**Bundesamt für Rüstung armasuisse**  
armasuisse Immobilien

## Rapport procédure de participation/

### [Extension de l'infrastructure d'instruction sur le Simplon]

Référence du dossier : ar-442.1-406/5/4

Illustration 2 : Variante de départ du projet optimisé avec l'infrastructure prévue autour de la maison Barral et de Spittelmatte

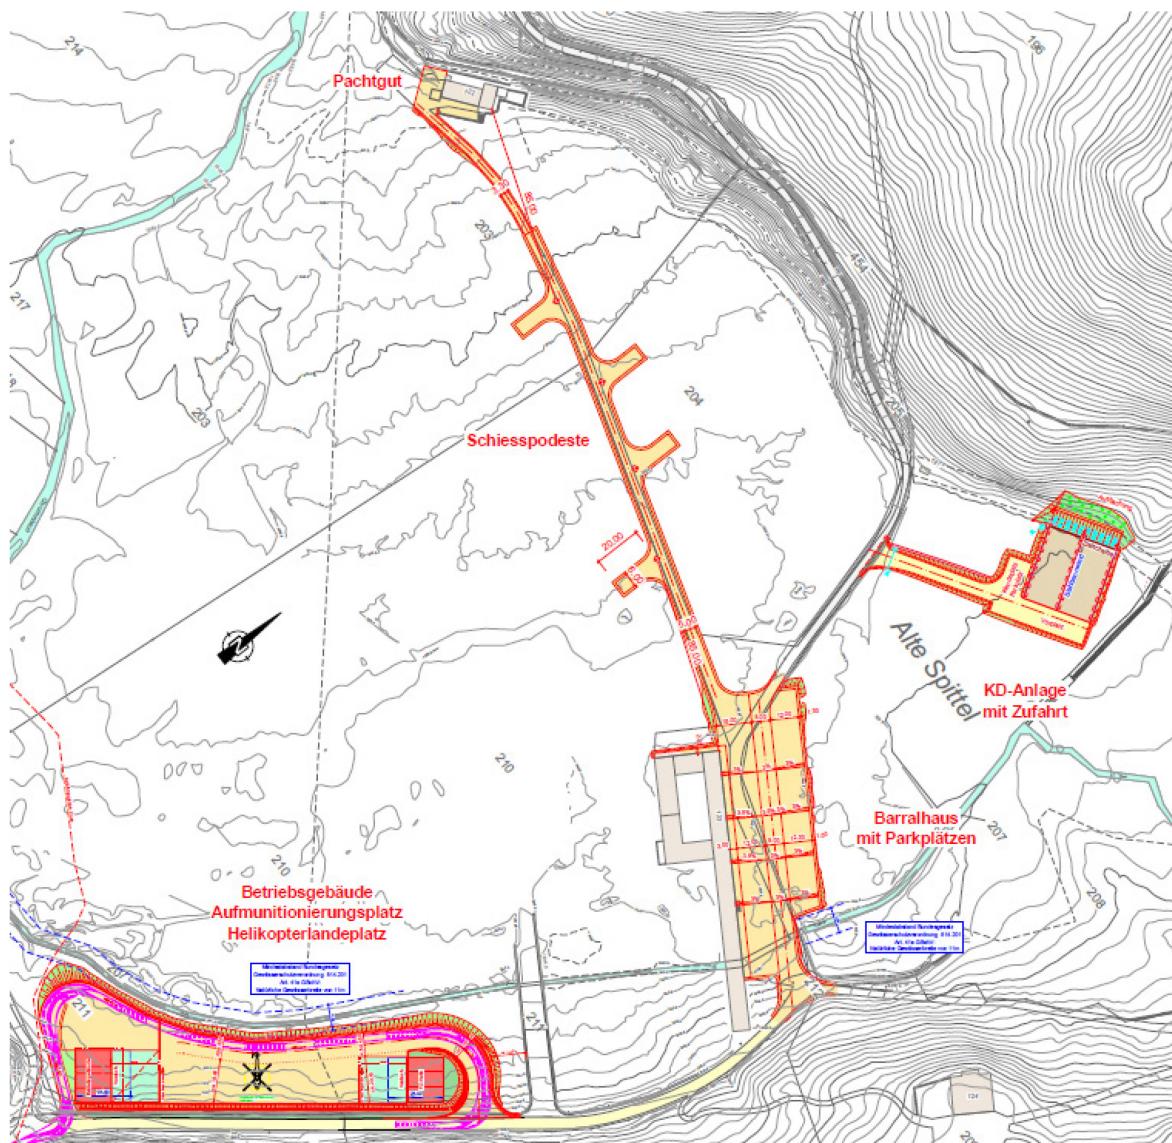
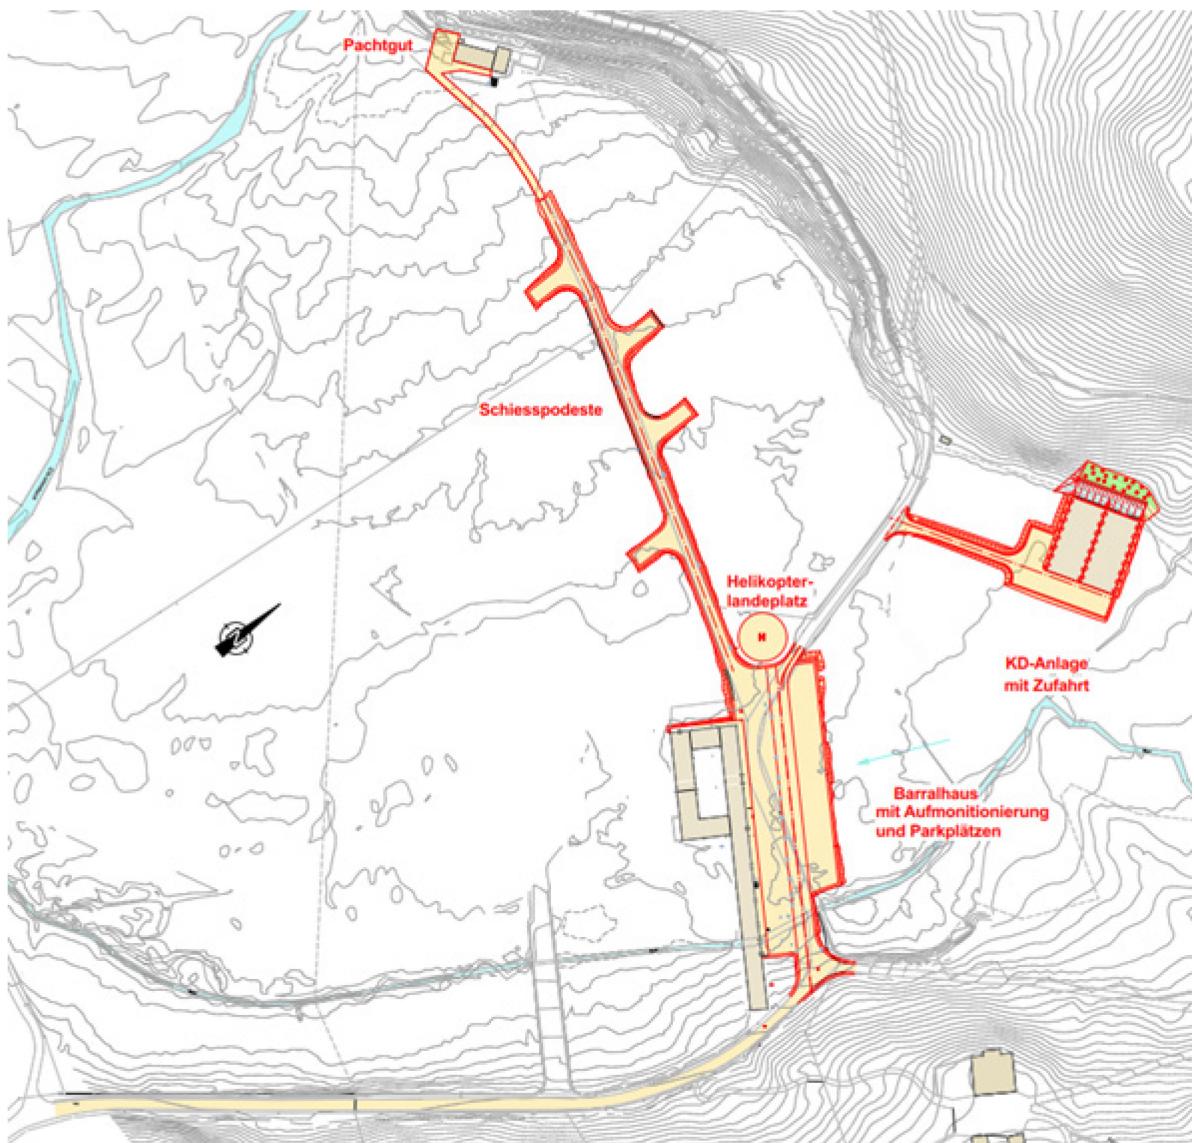
Évaluation	Prise en compte dans le développement du projet
<b>ISOS (Inventaire fédéral des sites construits à protéger en Suisse)</b>	
Place de ravitaillement en munitions avec bâtiment d'exploitation, halle à véhicules et place d'atterrissement pour hélicoptères : atteinte grave au site à protéger d'importance nationale	L'élément de projet est rejeté, la place de ravitaillement en munitions est désormais sur le parking de la maison Barral avec une double utilisation, halle à véhicules et bâtiment d'exploitation au sommet du col. ✓
Agrandissement du parking devant la maison Barral : grave atteinte au site à protéger d'importance nationale	L'agrandissement du parking est maintenu, d'autant plus qu'il est prévu avec une double utilisation. ✗
Élargissement de la route de desserte et ajout de stands de tir : légère atteinte au site à protéger d'importance nationale	L'élargissement de la route de desserte est maintenu. L'intégration dans la topographie et la configuration du terrain seront optimisées. ~

Installation à courte distance : légère atteinte au site à protéger d'importance nationale, sous réserve d'une meilleure et bonne intégration dans la topographie et matérialisation	L'installation à courte distance est maintenue. L'intégration dans la topographie et la matérialisation seront optimisées. ~
Maison Barral : diverses conditions pour la rénovation et l'extension	Si elles sont compatibles avec les prescriptions de sécurité, les recommandations de l'expertise sont autant que possible prises en compte. ✓
<b>IVS (Inventaire fédéral des voies de communication historiques)</b>	
La démolition partielle du mur en pierres sèches le long de la place de ravitaillement en munitions constitue une atteinte grave à la voie de communication historique d'importance nationale	La place de ravitaillement en munitions est désormais sur le parking de la maison Barral avec une double utilisation. La voie de communication n'est plus touchée. ✓

Critique de l'architecture du bâtiment d'exploitation et de la halle à véhicules ainsi que de la taille de la place de ravitaillement en munitions	L'élément de projet est rejeté. Halle à véhicules et bâtiment d'exploitation au sommet du col. Actuellement, le parking au sommet du col est également utilisé pour le ravitaillement en munitions. Cela représente un risque pour la sécurité. La nouvelle place de ravitaillement en munitions sera intégrée dans le parking de la maison Barral.
Maintien de l'emplacement actuel de la place d'atterrissement pour hélicoptères	L'infrastructure de la place d'atterrissement pour hélicoptères près de la Villa Rothen est obsolète et ne répond plus aux exigences d'évacuation adéquate des eaux. De plus, la Villa Rothen se trouve dans une zone de hauts-marais d'importance nationale. Des investissements et des mesures de construction pour une évacuation adéquate des eaux et la sécurité aérienne seraient nécessaires. Or, ces mesures de construction ne sont pas envisageables dans la zone de hauts-marais. Une nouvelle place d'atterrissement pour hélicoptères est prévue près de la maison Barral, sur une surface déjà étanchéifiée à ce jour.

Sur la base de l'expertise de la CFNP et de la CFMH ainsi que des requêtes des associations, des particuliers et de la commune du Simplon, le projet a été optimisé (Illustration 3) et comprend, selon la planification, les éléments suivants :

- Maintien de l'assainissement et de l'extension de la maison Barral
- Renonciation à la place de ravitaillement en munitions prévue avec bâtiment d'exploitation / halle à véhicules / place d'atterrissement pour hélicoptères à la limite du périmètre initialement prévu au sud de la maison Barral

- Maintien de l'agrandissement du parking devant la maison Barral et utilisation simultanée comme place de ravitaillement en munitions
- Aménagement de la route de desserte existante avec des plateformes de tir à la place du circuit pour blindés de l'artillerie

- Solution décentralisée au sommet du col près de l'hôtel Simplonblick en remplacement du bâtiment d'exploitation et de la halle à véhicules
- Intégration de la place d'atterrissement pour hélicoptères à côté du parking près de la maison Barral sur une surface déjà stabilisée

- Réduction de l'installation à courte distance de trois à deux couloirs de tirs
- Poursuite de l'utilisation de la Villa Rothen
- Construction d'une conduite de transit avec raccordement à la STEP du village de Simplon à la place de la petite station d'épuration des eaux usées et possibilité de raccordement supplémentaire pour les hameaux voisins
